Sommaire Exécutif
Présentation faite devant la
Communauté Métropolitaine de Montréal

L'analyse des manifestes de justification des grands projets routiers
Par Pierre Brisset du GRUHM
(Groupe en Recherche Urbaine Hochelaga Maisonneuve)
À Montréal le 29 septembre 2011.

Objet: Analyse des manifestes de justification des grands projets routiers de Montréal.

Analyse du Manifeste de Justification du Projet Turcot :

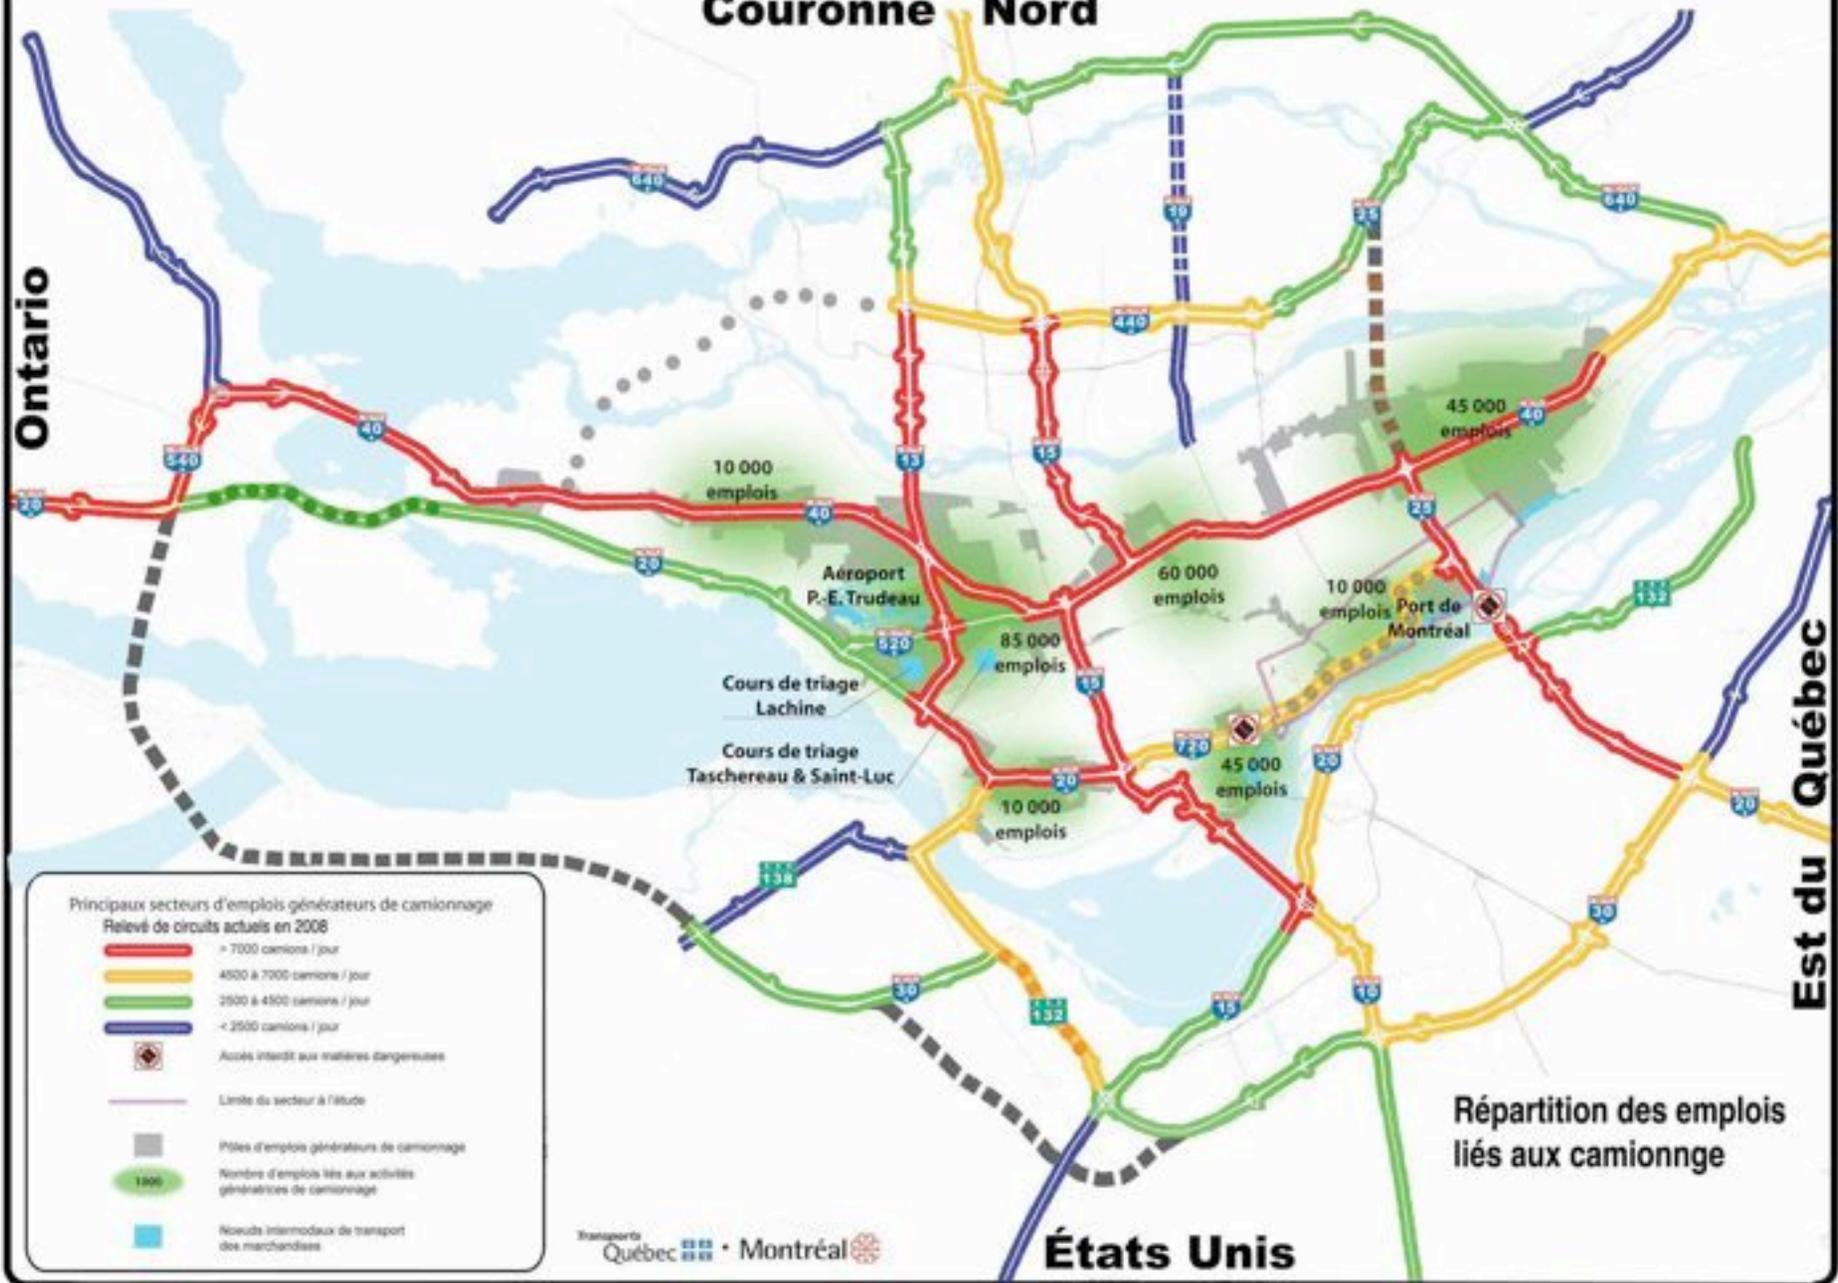
1. Lien Décarie/Ville-Marie : Considérant que ce lien avait 6 points noirs de dangerosité sur une liste de 11 dans le sommaire exécutif de la justification du projet, ce lien se doit d'être normalisé avec les fonctions de manoeuvres à droite. Bref, on parle ici d'un lien anciennement conçu dans le cadre de l'autoroute Transcanadienne en fin des années 60' qui serait caduc aujourd'hui considérant le déclassement de Ville-Marie en route nationale.

2. A-20 Ouest dans la cour Turcot : Les travaux de relocalisation doivent se limiter à la bande de 200 au nord de la rue Notre Dame ayant des sols à haute capacité portante. Après analyse des variantes à Montréal Ouest, nous recommandons de simplifier la configuration au prolongement du boulevard Angrignon à la rue St. Jacques

3. A-15 de Côte Saint-Paul : Pour limiter les expropriations et pour assurer une meilleure intégration urbaine, l'autoroute 15 se doit d'être reconstruit sous l'existant.

4. R-136 Ville Marie : aucune étude démontre la nécessité de remplacer la structure partiellement jusqu'à Atwater. Advenant la nécessité de la remplacer au complet d'un tenant, ceci devrait se faire une travée à la fois. D'autre part, pour la route nationale R-136, selon les conventions du MTQ, le volume de trafic ne devrait pas excéder 75 000 véhicules par jour avec l'aménagement d'un SLR sur une des deux travées.

Enfin, en appliquant les normes et conventions rigoureuses de vos propres standards, les axes deux principaux doivent être faits de façon que les chaussées principaux soit contiguës et que toutes les manoeuvres de raccordements (4 paires de bretelles) se fassent à partir de la droite des chaussées principaux. Vous remarqueriez par contre, que les raccords A-15/A-20 conserveraient leur fonctions et donc, demeureraient inchangés dans la proposition avancé dans ce mémoire.
